Keuringsverslag van een elektrische laagspanning- en zeer lage spanningsinstallatie

Datum keuring: 23/07/2021

Straatnaam Bunderstraat
Huisnummer 52
Busnummer
Postcode 1745
Gemeente Opwijk
Land België

Controlebezoek van een oude huishoudelijke elektrische installatie van een wooneenheid bij verkoop op vraag van de verkoper volgens (KB 08/09/2019) - AREI Boek 1 - 8.4.2. en 8.2.1. en 4.2.4.3.

Afbeelding schakel- en verdeelbord:

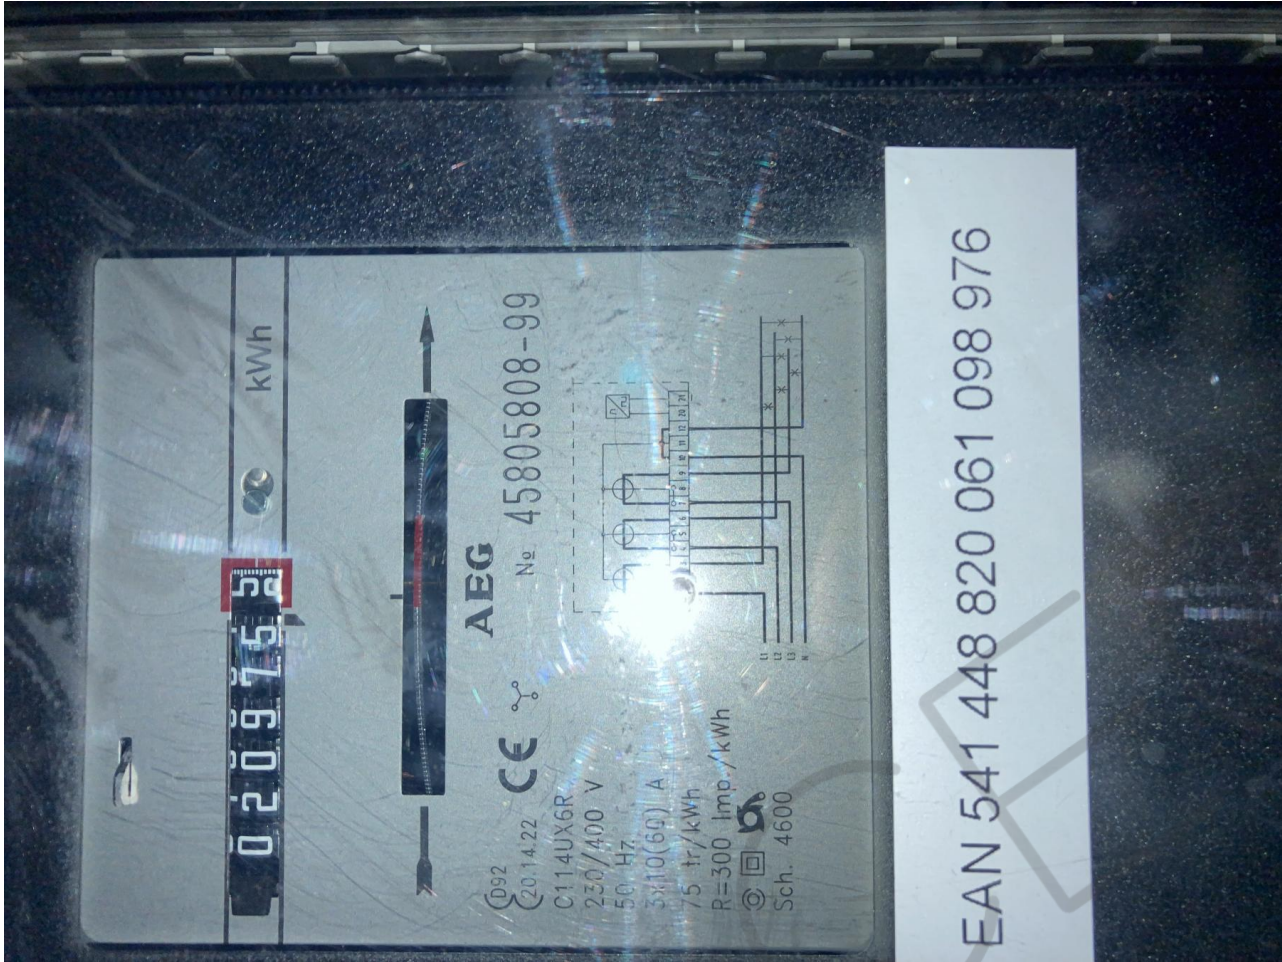
- I5.03 Verdeelbord is niet van klasse I of II. (Boek 1 Onderafdeling 5.3.5.1.A.)
- I5.07 Verdeelbord dient vervangen te worden, de beschermingsgraad tegen rechtstreekse aanraking is onvoldoende. (Boek 1 Onderafdeling 4.2.2.3.)

- I5.09 De genaakbare, naakte onder spanning staande delen zijn onvoldoende afgeschermd. (Boek 1 Afdeling 5.1.4. en 4.2.2.3.)
- I5.10 Niet gebruikte invoeringen van het verdeelbord zijn niet correct of onvoldoende afgedicht. (Boek 1 Afdeling 5.1.4. en 4.2.2.3.)

- I5.13 De nominale spanning dient duidelijk vermeld te worden op een oordeelkundig gekozen plaats. (Boek 1 Onderafdeling 3.1.3.3.)
- I5.14 Een alpolige scheidingsschakelaar is te voorzien om bord volledig spanningsloos te kunnen zetten. (Boek 1 Onderafdeling 5.3.5.1.B. en nota)

- I6.01 Een verzegelbare algemene differentieelschakelaar dient geplaatst te worden aan het begin van de installatie. (Boek 1 Onderafdeling 4.2.4.3.)
- I7.02 De smeltveiligheidshouders of houders van automatische schakelaars dienen voorzien te worden van kalibreerelementen. (Boek 1 Onderafdeling 5.3.5.5.A.)

- I7.07 Zekeringen en automaten ter bescherming van éénzelfde stroombaan moeten dezelfde nominale stroomsterkte hebben. (Boek 1 Onderafdeling 4.4.1.5.)

- I7.08 De aanduiding van de nominale stroomsterkte van zekeringen en/of automaten in niet zichtbaar of is uitgewist. (Boek 1 Onderafdeling 1.4.2.1.)
- O13 De aardspreidingsweerstand kon niet gemeten worden. Deze dient bij voorkeur kleiner te zijn dan 30ohm.
